Commissione Speciale di Valutazione di Impatto Ambientale

**Itinerario Palermo – Agrigento: tratto Palermo – Lercara.
Adeguamento a 4 corsie della S.S. 121 dal Km 253+000 al km
204+520 e della S.S. 189 dal Km 0+000 al Km 9+000;
con variante di Marineo della S.S. 118 dal Km 0+000 al Km 10+700**

**PROPONENTE :
ANAS S.P.A.**

Relazione istruttoria

Figura 2 : pSIC – ZPS ed IBA nell’area dell’intervento (in marrone il tracciato proposto)

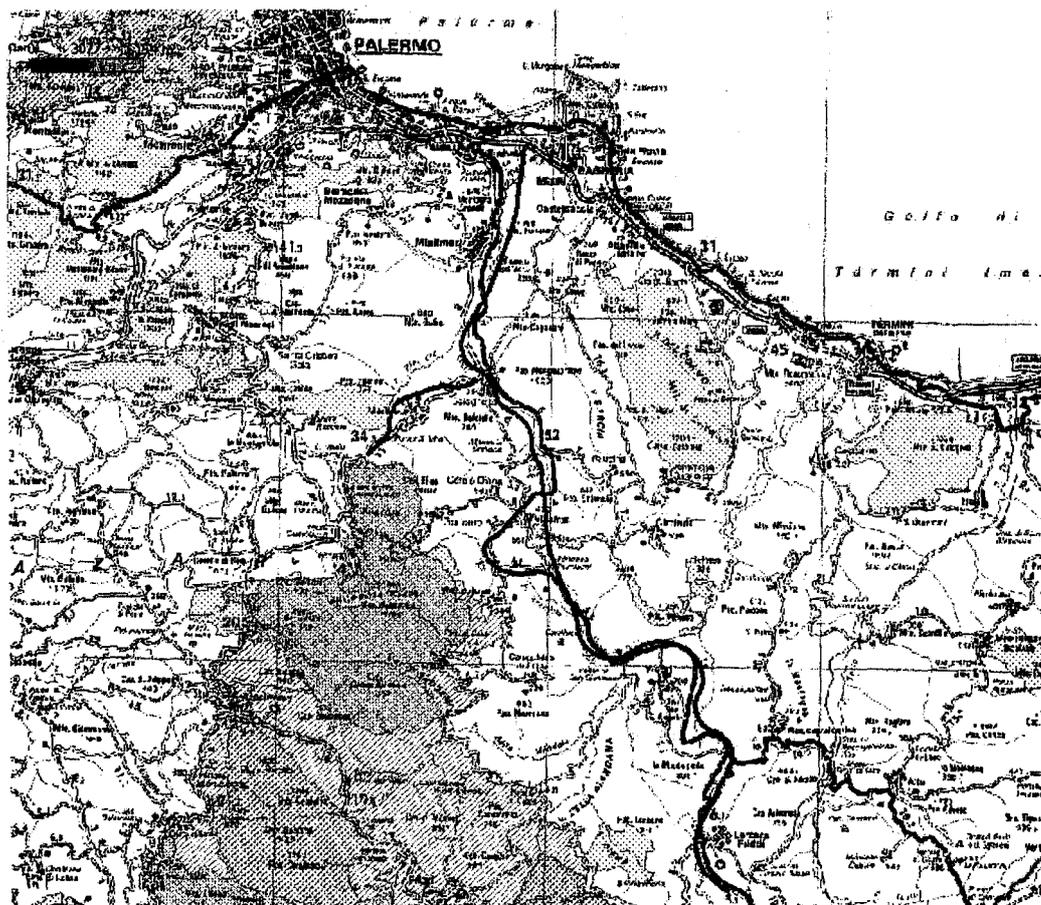
Non si possono escludere interazioni a priori, in particolare per l’attraversamento, ancorché in galleria, del pSIC “Rocche di Ciminna” (ITA 020024) e per la estrema vicinanza del pSIC “M. Iato, Kumeta, Maganoce e Pizzo Parrino” (ITA 020027).

Come è noto la tutela dei pSIC è regolamentata dal DPR 357/97 e successive modifiche, ai sensi del quale deve essere redatta apposita Valutazione di Incidenza nelle forme previste dall’Allegato G del suddetto DPR. È dunque necessario prevedere una apposita Valutazione di Incidenza (in conformità ai D.P.R. 357/1997 – 120/2003 e succ. modif. ed integrazioni) in relazione all’attraversamento del pSIC “Rocche di Ciminna” (ITA 020024) in corrispondenza della Galleria Scalilli ed alla estrema vicinanza del pSIC M. Iato, Kumeta, Maganoce e Pizzo Parrino” (ITA 020027) nell’ultimo tratto del cosiddetto “bypass di Marineo”.

Figura 4 : Svincolo 2 "Misilmeri"

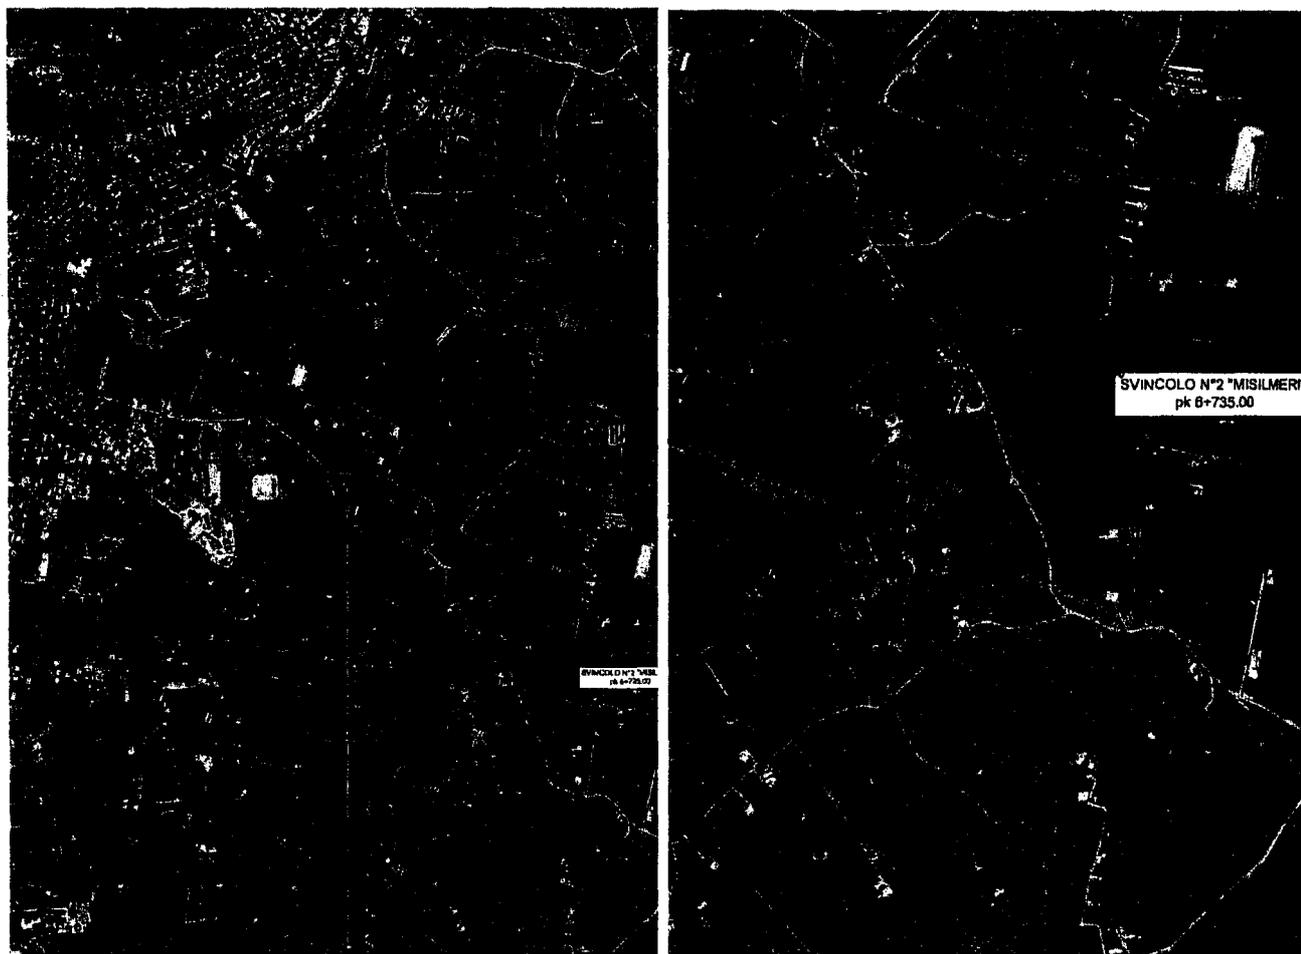
della esistente RT 255". Viene aggiunto che "la zona nord di Misilmeri sarà servita dallo svincolo esistente sulla S.S.121 dal quale si potrà arrivare alla nuova infrastruttura percorrendo verso sud la 121 sino all'innesto con la RT 255". Le distanze sono stimate come di seguito: collegamento Zona Nord con nuovo svincolo pari a 2 km; collegamento Zona Sud con nuovo svincolo pari a 1 km.

Il Proponente dichiara che la sua "posizione e configurazione è l'unica possibile compatibile con l'orografia del territorio e la geometria della viabilità in progetto".

Figura 5 : Svincolo 3 "Bolognetta"

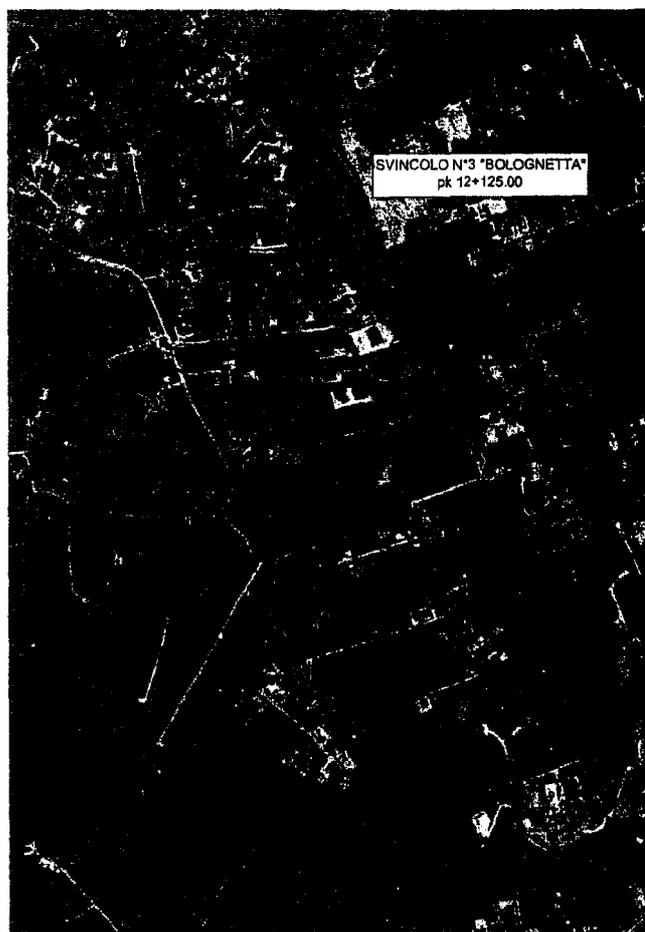
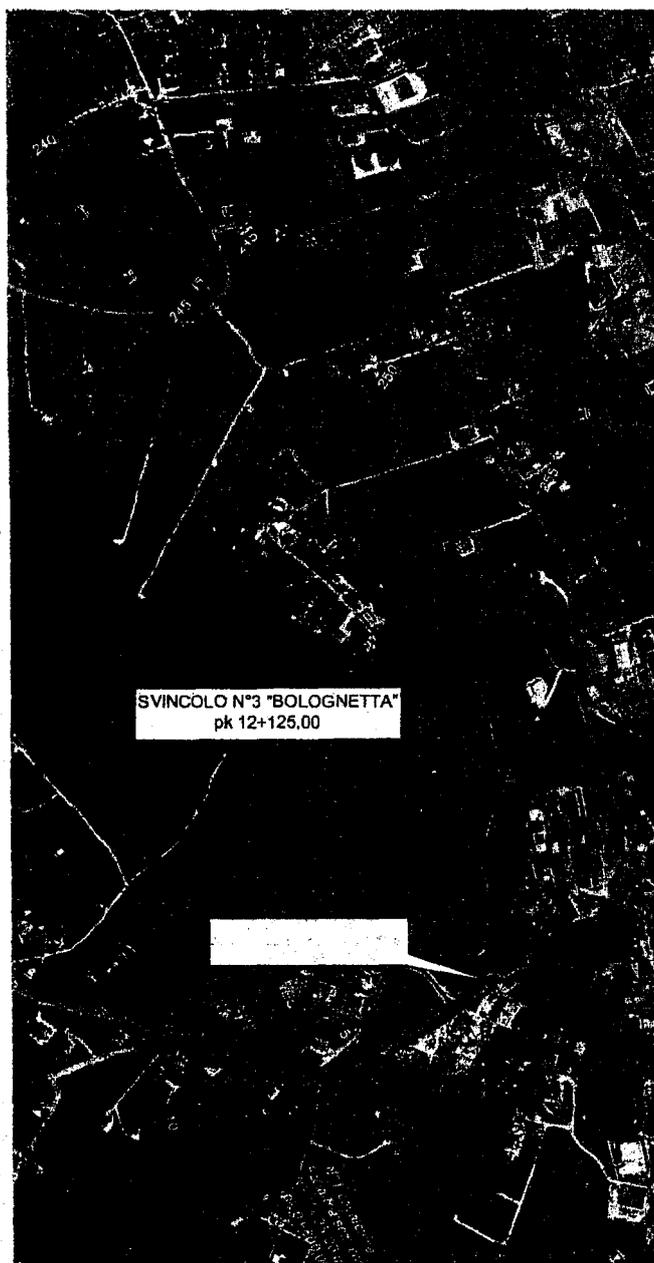
In merito allo svincolo 3 – Bolognetta, il Proponente dichiara che, dato il tracciato proposto in valutazione "l'unica zona utile in rilevato è quella compresa tra la progressiva 11+700 e la prog.12+400" in quanto il tratto è caratterizzato da una successione di viadotti e gallerie con brevi tratti in rilevato/trincea. Secondo il Proponente "l'unica possibile ricollocazione potrebbe essere quella ricadente tra le prog.14+000 e 14+200" che è stata scartata dal Proponente con motivazioni sinteticamente argomentate. Anche in questo caso il Proponente dichiara che la sua "posizione e configurazione è l'unica possibile compatibile con l'orografia del territorio e la geometria della viabilità in progetto".

In merito allo svincolo 3 – Bolognetta si rileva che l'aver scartato la ricollocazione dello svincolo all'altezza della prog. 14+000, sulla base di considerazioni che possono anche essere condivise, non esime il Proponente dalla risposta alla richiesta di una più stringente connessione con la S.S. 118, considerando in particolare il tratto compreso tra la progressiva 11+800 e 14+700, anche prevedendone l'eventuale ricollocazione. Al proposito si rammenta che il Proponente ha dichiarato, in sede di progetto presentato in valutazione, che "è stata studiata una soluzione che ha previsto uno spostamento più consistente del tracciato a partire dalla sez. 220 (km. 11+000) per potersi sovrapporre alla esistente S.S. 121, con il conseguente beneficio di allontanarsi ulteriormente dal fiume Eleuterio. La variante è stata poi accantonata per la difficoltà di derivare da questo tratto il by-pass di Marineo". Va rilevato che questa alternativa, vieppiù interessante in relazione alla situazione del "by pass di Marineo", non è stata approfondita nonostante gli esiti dell'aggiornamento della Relazione Trasportistica. In assenza dell'approfondimento delle analisi dei tratti in galleria previsti per le rampe, il quadro di compatibilità ambientale dello svincolo di cui si tratta rimane incerto, segnatamente in relazione alla interazione tra gallerie a servizio delle manovre e strutture insediative soprastanti. Non sono state sviluppate varianti locali.
